CONCEPTO TECNICO No. CT- 4028 de 2004

**Revisión de Estudio Particular de Respuesta Local
de Amplificación de Ondas Sísmicas
Artículo 7 - Decreto 074 de 2001**

ENTIDAD SOLICITANTE:	Alfonso Uribe Sardiña Alfonso Uribe S. & Cia. Ltda.
LOCALIDAD:	Suba
BARRIO:	Mónaco
PROYECTO:	URBANIZACIÓN LAGOS DE CÓRDOBA
Dirección:	Avenida Suba con Diagonal 117 A
UPZ:	Niza 24
FECHA DE EMISION:	Septiembre 16 de 2004
TIPO DE RIESGO:	Sísmico

Figura 1 Ubicación del Proyecto Lagos de Córdoba.

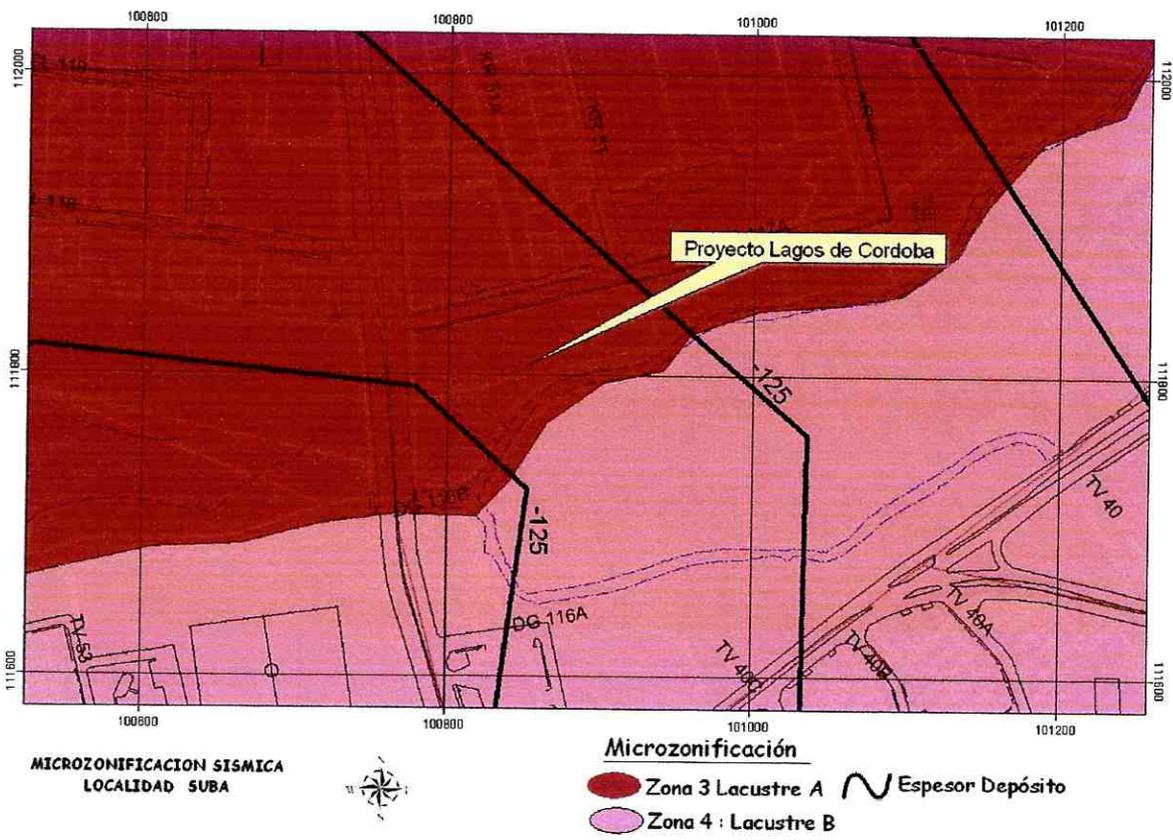
En el informe se incluye la localización del proyecto en el mapa de Microzonificación Sísmica de Bogotá, ubicándolo en la Zona 3, pero muy cerca del límite con la zona 4, por lo cual la definen como zona de transición, lo cual implica que subsuelo está conformado por depósitos arcillosos blandos, que en la zona de estudio alcanzan del orden de 128 m de espesor.

Esta ubicación está de acuerdo con el Decreto 074 de 2001 ver Figura 1 del presente concepto)

Figura 2. Espectro Propuesto y espectros de Microzonificación

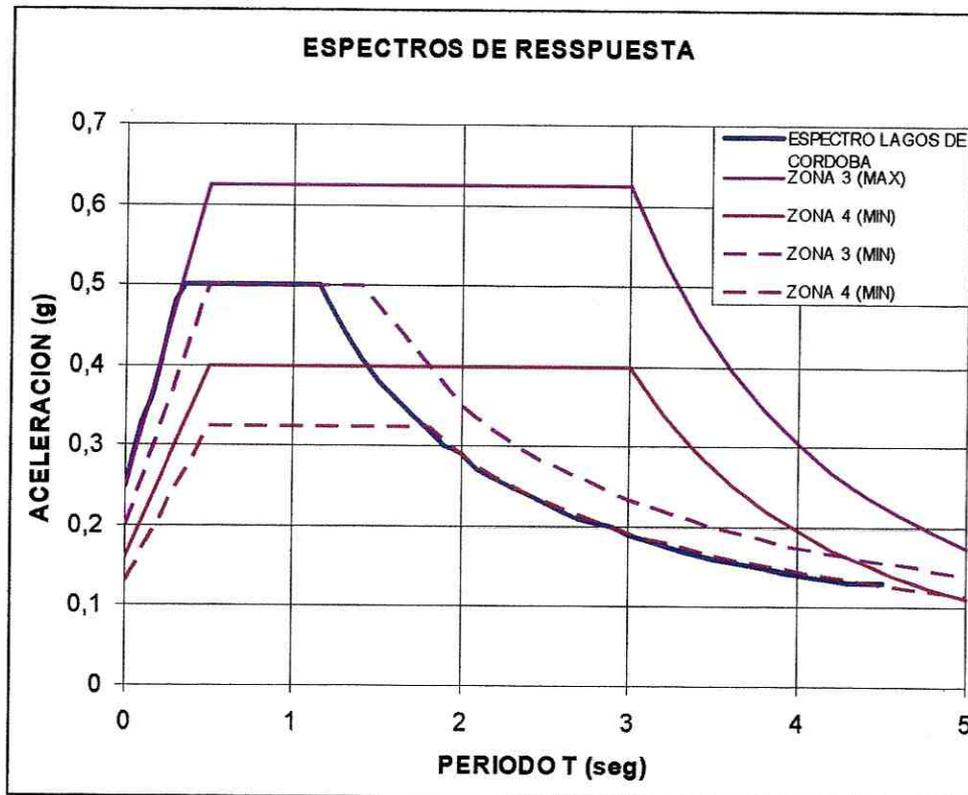
- Para todas las zonas el espectro obtenido no puede ser menor que el espectro mínimo establecido para cada zona en la Microzonificación Sísmica de Bogotá,

Una vez revisado el espectro de diseño propuesto (Figura 2), se observa que para periodos inferiores a 1.2 segundos el espectro calculado cumple con lo requerido por el decreto 074 de 2001. Para la zona de la meseta el espectro se localiza al nivel 0.5g,

y la zona de descenso se inicia a partir de 1.15 segundos y coincide con la rama descendente del mínimo de la zona 4.

El estudio cumple con este requerimiento.
